## Bishop Horizon, S B A X - Förslag på plåt- och spantbyte

## FÖRSTA SKROVBESIKTNING 2019-10-04 /-17, s/s BISHOP´S

## SKROVBESIKTNING 2019-10-23, s/s BISHOP'S HORIZON

### **Bekräftelse på överenskommelse med TS avseende minsta tillåtna plåtjocklekar i bordläggning, däck, vägare och böjmotstånd på spant**

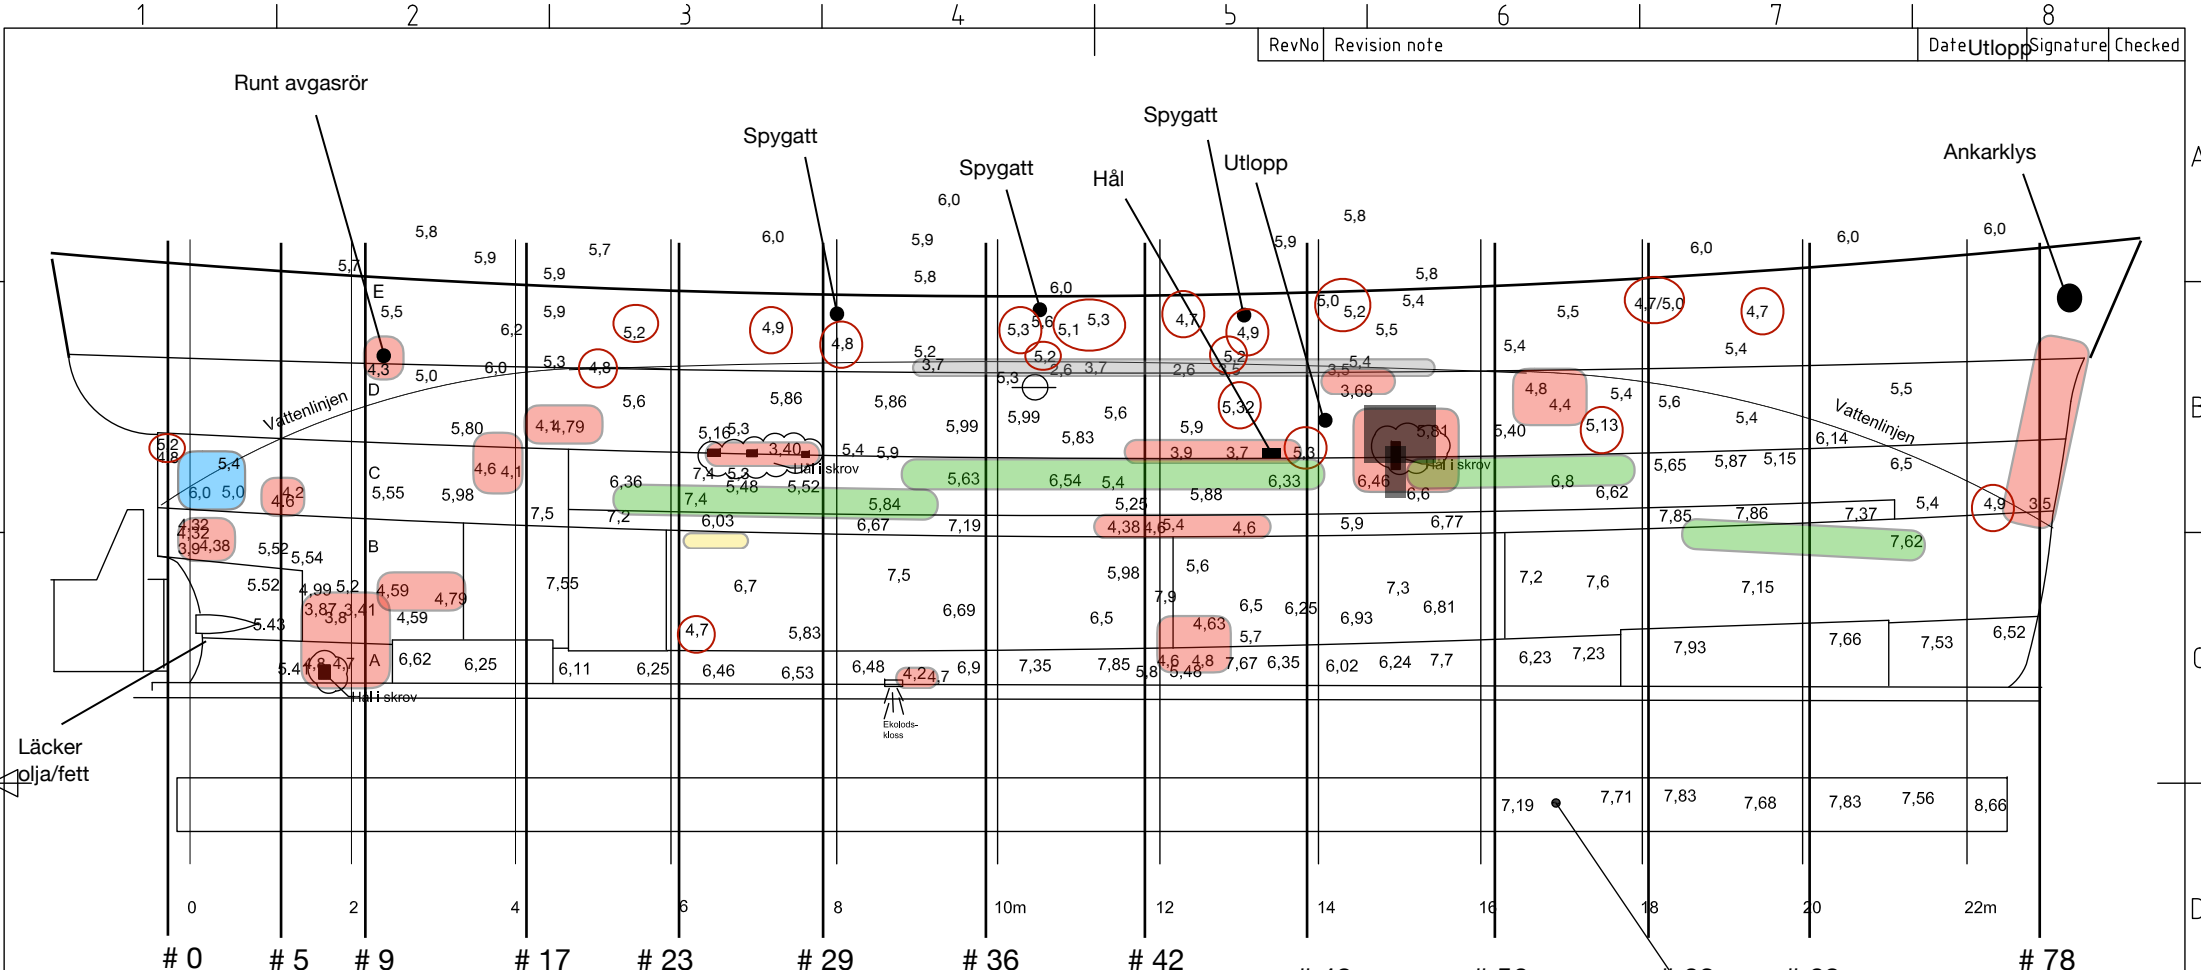
<b>Plåtbyte SB</b>		<b>m<sup>2</sup></b>
# 1,5 - 3	B-stråk över hylsan 0,5 x 0,5 m	0,25
# 4 - 6	C-stråk 0,3 x 0,3 m	0,09
# 6 - 9	A/B stråk för om hylsa ned till köl 1 x 0,9 m	0,9
# 9 - 12	B-stråk fram till skarv 0,8 x 0,5 m	0,4
# 14 - 17	C/D- stråk 0,6 x 0,5	0,3
# 18 - 29,5	D - stråk 0,6 x 0,3	0,18
#25 - 28	C/D - stråk 0,8 x 0,3	0,24
# 40 - 47	C - stråk 2,1 x 0,3	0,63
# 42 - 48	C/D - stråk 2,2 x 0,3	0,66
# 32 - 33	A - stråk vid logggivare under länsgröp (?) 0,3 x 0,3	0,09
# 50 - 52,5	B/E - stråk 0,35 x 0,6	0,2
# 52 - 55	C/D - stråk 1,2 x 1,2	1,3
# 56 - 57	D - stråk 0,3 x 0,3	0,09
# 77 - 78	B - E - stråk 2,0 x 0,8	1,6
Summa ca		6,9
<b>Plåtbyte BB</b>		
# 19 - 24	B/C - stråk 1,5 x 0,8	1,2
# 32 - 36	C - stråk 1,2 x 0,3	0,36
# 77 - 78	B - E - stråk 2,0 x 0,8	1,6
Summa ca		3,2
SB & BB		10,1

Byte av spant är i området över och under randen av barlastbetongen och i slaget ett antal spantfack midskepps mellan betongbarlasten för och akter. Förmodligen måste bordläggningen öppnas upp för att kunna göra detta. Varvet väljer enklaste och mest ekonomiska lösningen. I vår bordläggningsplan har vi markerat de områden med grönt där vi tror att det måste öppnas upp.

m <sup>2</sup>
# 20 - 31	C - stråk	ca 12 spant	3,3 x 0,5 m	1,65
# 31 - 50	C - stråk	ca 20 spant	6 x 0,5 m	3,0
# 54 - 63	C - stråk	ca 9 spant	2,7 x 0,5	1,35
# 65 - 73	B/C - stråk	ca 8 spant	2,4 x 0,5	1,2
Summa ca				7,2

Stringer som ligger ca 1,4 m under däck bestående av två vinkeljärn hopnitade till ett T-järn som nitats till spanten har i stort sett rostsprängts i hela längden utom i maskinrum. Förslagsvis kan ett bulb-järn svetsas på den ena av vinkeljärnet i stringern istället för att ersätta den.

Kollisionsskottet är korroderat i sin del (1,5 mm). Ny plåt måste fällas in. andra två måste kollas lite

-  Plåtbyte
-  Spantbyte, ev kan bordläggningsplåten återanvändas. Höjd ca 500 mm
-  Befintlig dubbling. Ev ersättes med infälld plåt
-  "Nyare" infälld plåt . Ok!
-  Förslag på dubbling över nitförbandet som kompensation av förtunnad plåt på insidan i plåtförbindelsen
-  Punkt med plåtjocklek under 5,4 mm  
Kontroll på insida och värdering med inspektör innan plåtbyte.

Itemref	Quantity	Title/Name, designation, material, dimension etc			Article No./Reference	
Designed by M.K	Checked by XXX	Approved by - date XXX - 00/00/00	Filename XXX	Date 2019-09-17	Scale	
4,9		<b>ö-varvet ab</b> Tel: 031 - 96 90 50 Telefax: 031 - 96 86 30			Bishop's Tjockleksmätning BB

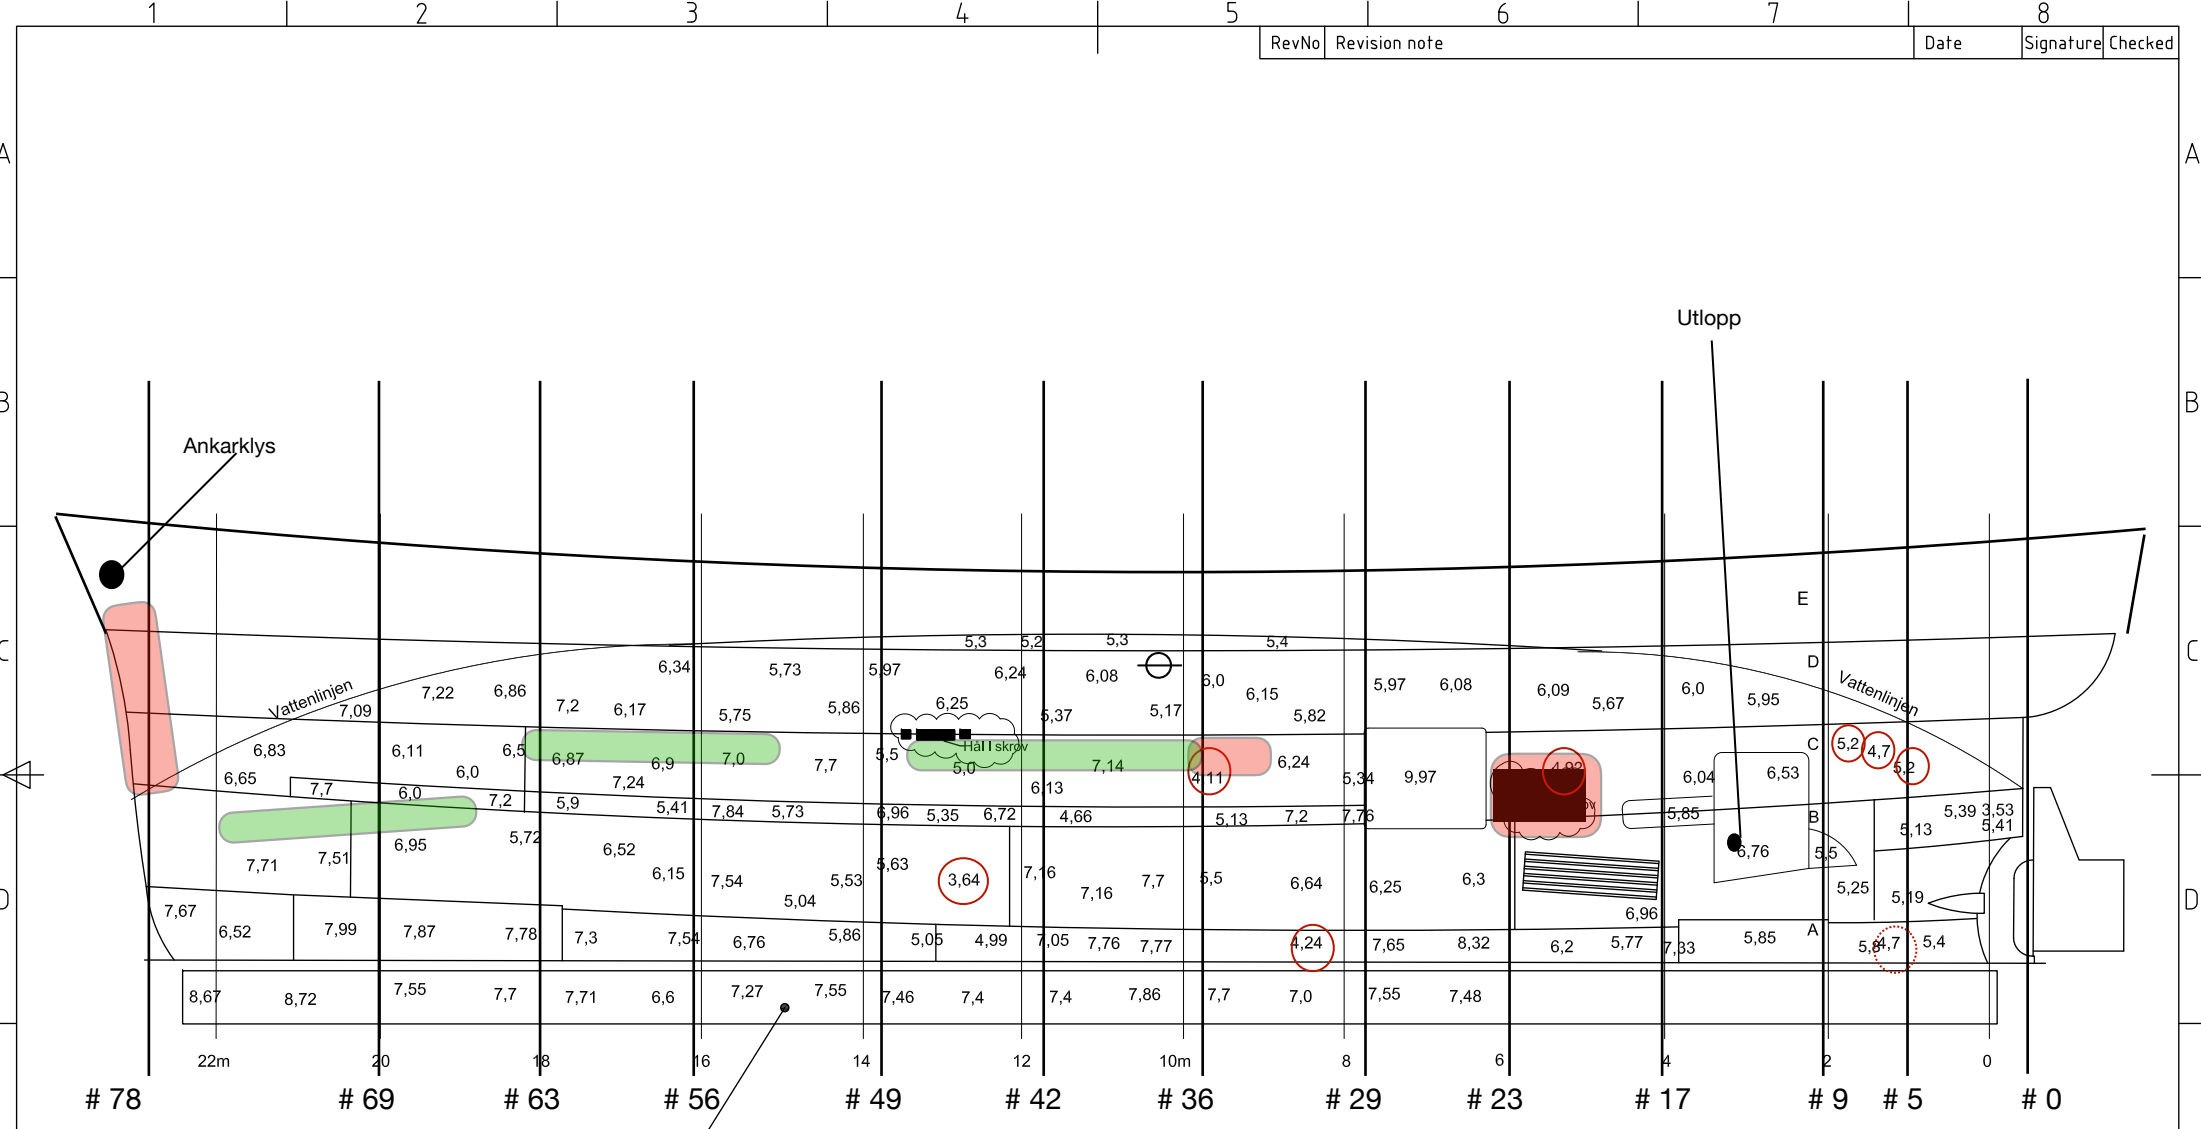
# 32 - 47	C - stråk	ca 16 spant	4,5 x 0,5	2,25
# 53 - 63	C - stråk	ca 11 spant	3,0 x 0,5	1,5
# 66 - 76	B/C - stråk	ca 11 spant	3,0 x 0,5	1,5
Summa ca				5,3
SB & BB		ca 88 spant		12,5

nedre  
De  
noggrannare. Låg mellan 4,6 och 6 mm.  
Däcket är mätt men inte analyserat.
